“COMPETENCIAS ADQUIRIDAS EN REVISIÓN DE EXPEDIENTES TÉCNICOS EN MUNICIPALIDAD DE SAN MARTÍN DE PORRES EN 2020 Y SUPERVISIÓN DE OBRA DE TEMPLO ASOCIACIÓN PERUANA DE LA IGLESIA DE JESUCRISTO DE LOS SANTOS DE LOS ULTIMOS DÍAS EN SAN MARTÍN DE PORRES EN AÑO 2020 AL 2021”

Trabajo de suficiencia profesional para optar el título profesional de:

Ingrid Juliete Loja Cardenas

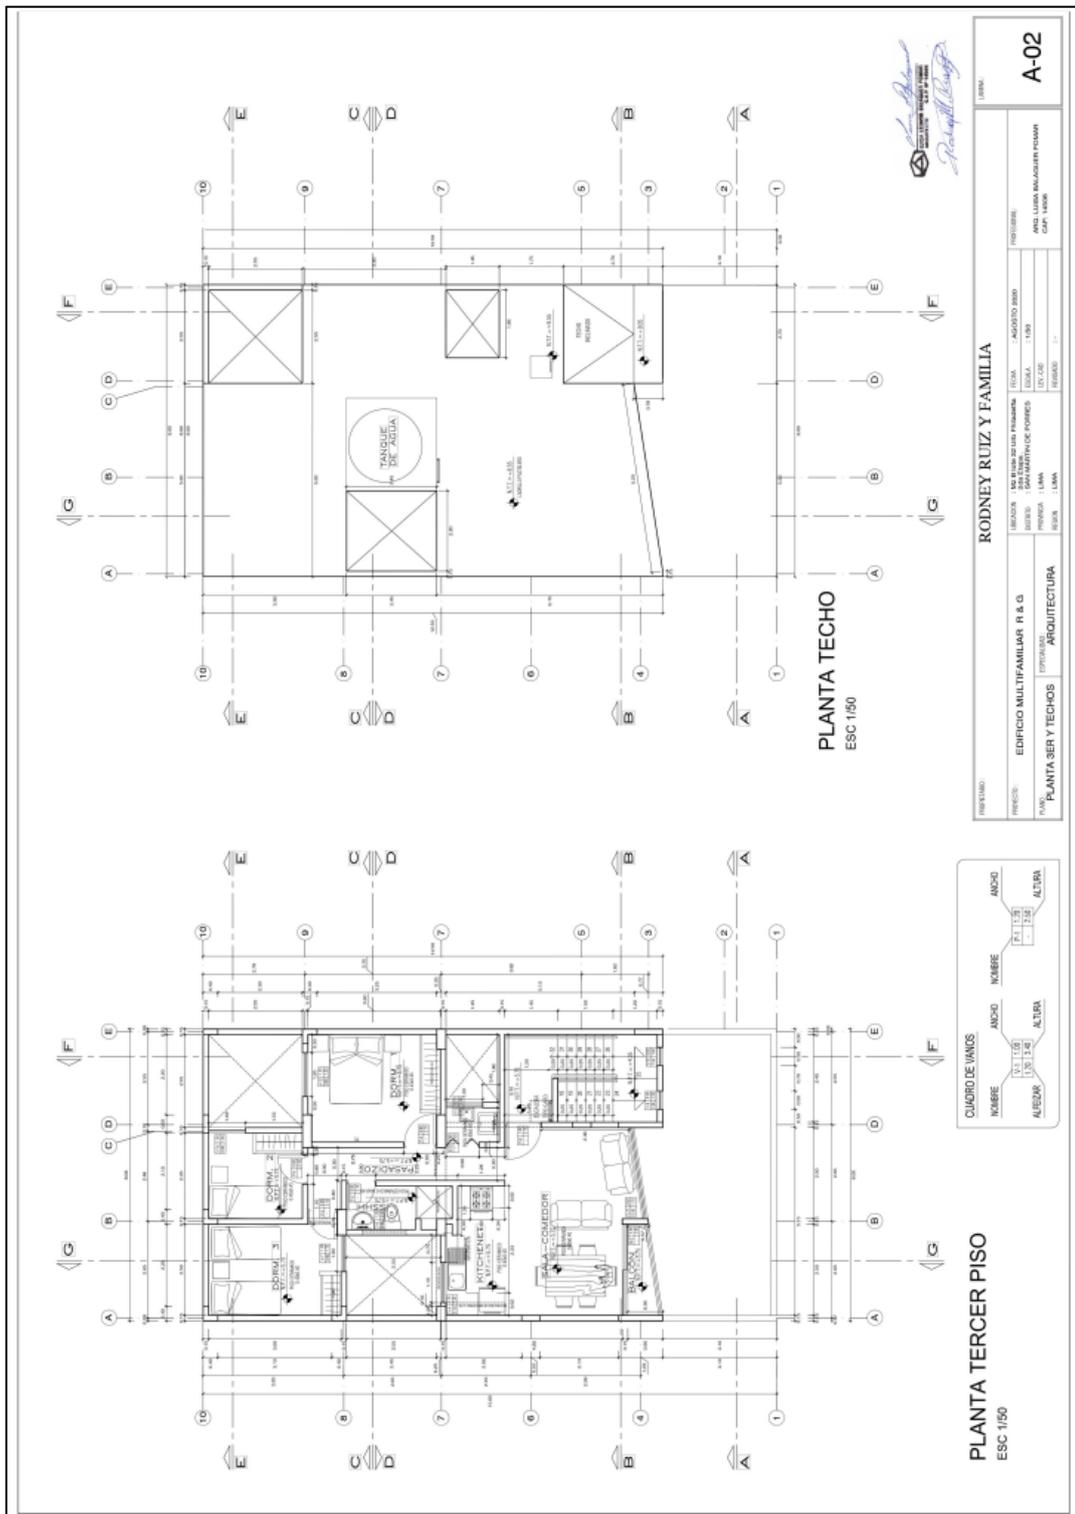
1.2 Falto adjuntar el plano C01-Comunicaciones, en donde cambiar el C3 que va al TS por C5 pues es a Intercomunicador

Respuesta:  
Se ha corregido el circuito en plano C01, se adjunta plano indicado

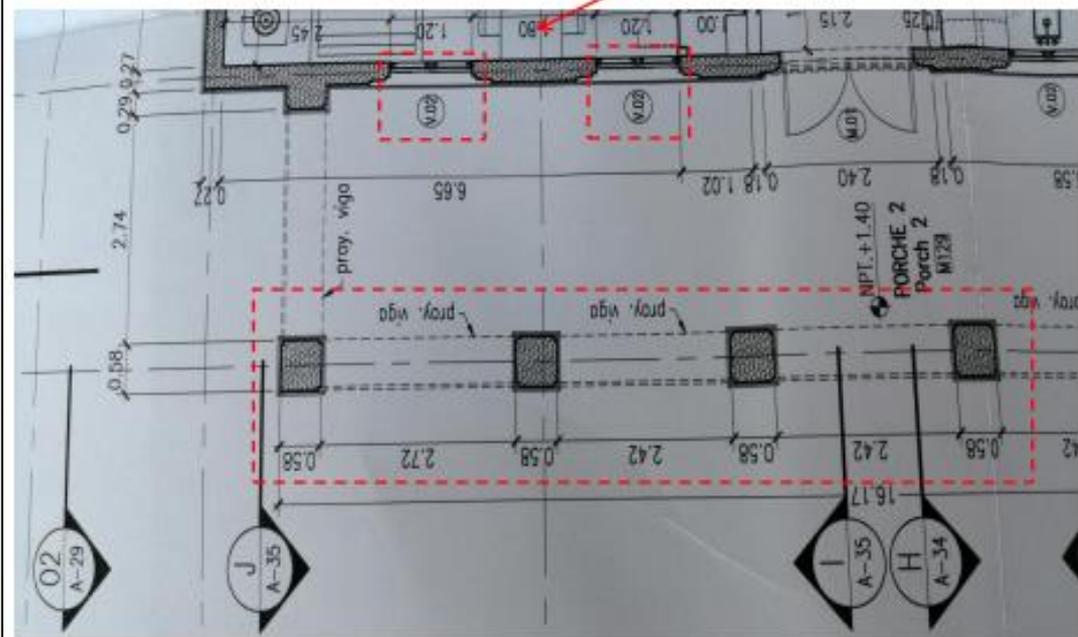
**Missionary:** Se verifica medidas en fachada en eje A, cumpliendo con medidas del plano aprobado A-26, incluyendo medida de ventanas V-02

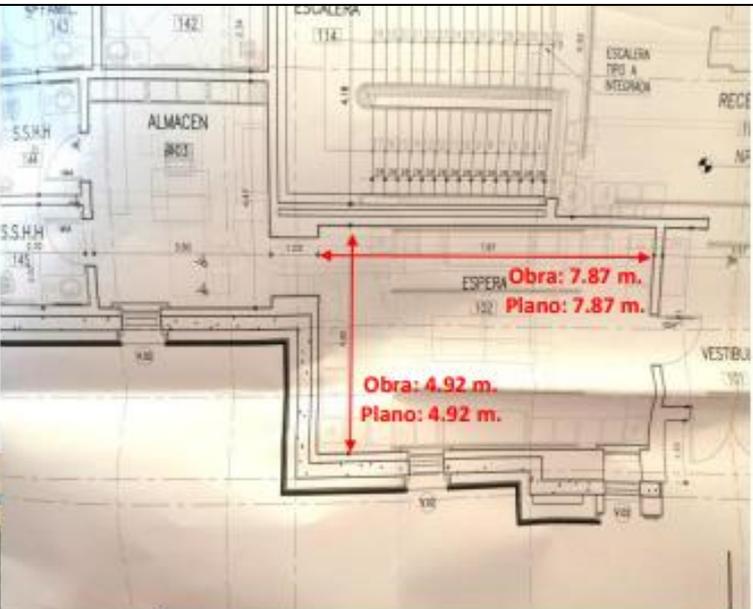
**Templo:** Se verifica medidas en ambiente "espera", almacén y en servicio higiénico, cumpliendo con medidas del plano aprobado

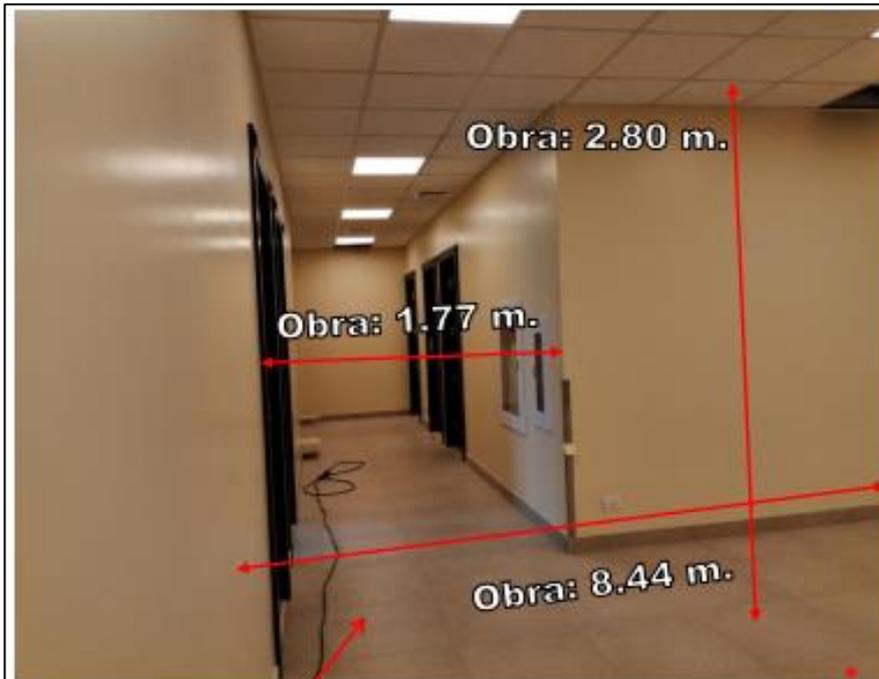
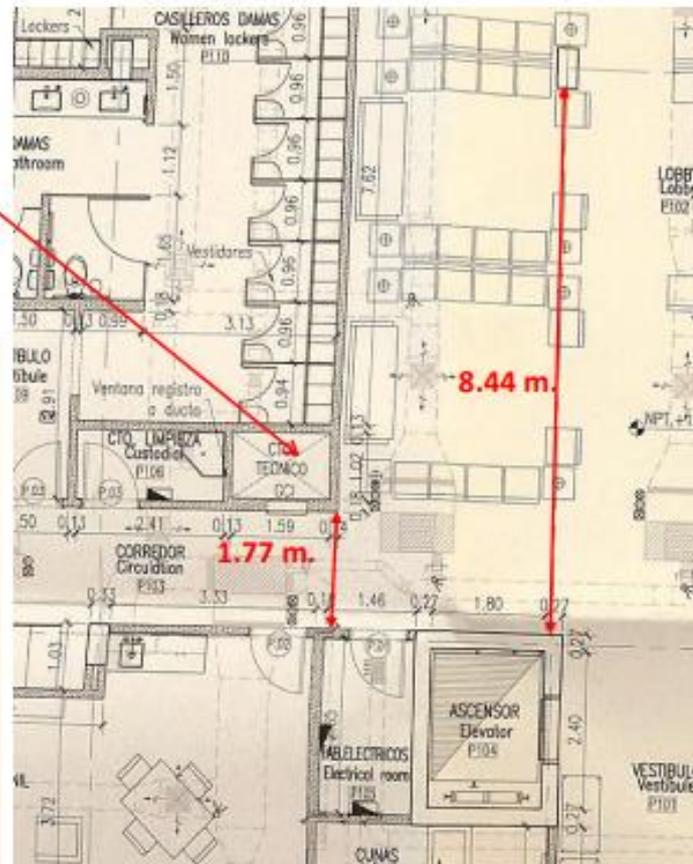
**Patrón:** Se verifica medidas,  
 hay variaciones por  
 revestimiento térmico de  
 muros perimétricos
